2 級電気工事施工管理技術検定試験過去問題集 2024 年版 正誤表

ISBN コード：978-4-485-22054-2

作成日：2024 年 5 月 13 日

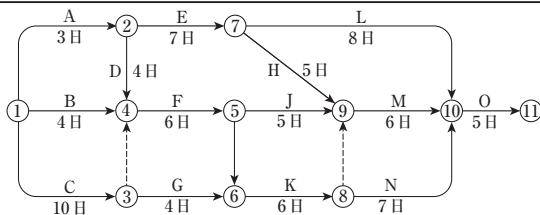
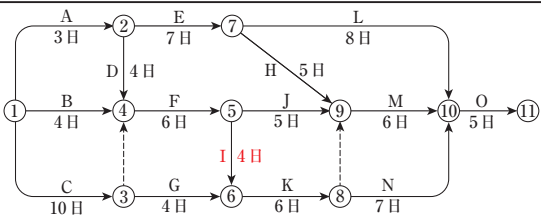
箇所	誤	正
77 ページ 【No.41】問題図		
342 ページ 【No.36】解答	サードレールは第三軸条ともいい、電車に電力を供給するための導電用のレールで、電気車両の集電靴によって接触集電し、走行レールを帰路として電力を変電所へ戻す方式である。 したがって、3 が最も不適当なものである 【答】 3	鉄道に関する技術上の基準を定める省令の解釈基準Ⅲ -1 (第 12 条 (軌間) 関係) (2)において、 (2) 新幹線の軌間は、1,435 m とする。 と定められている。ちなみに 1,435 m を標準軌 (JIS E 1001) という。 したがって、4 が適当なものである。【答】 4
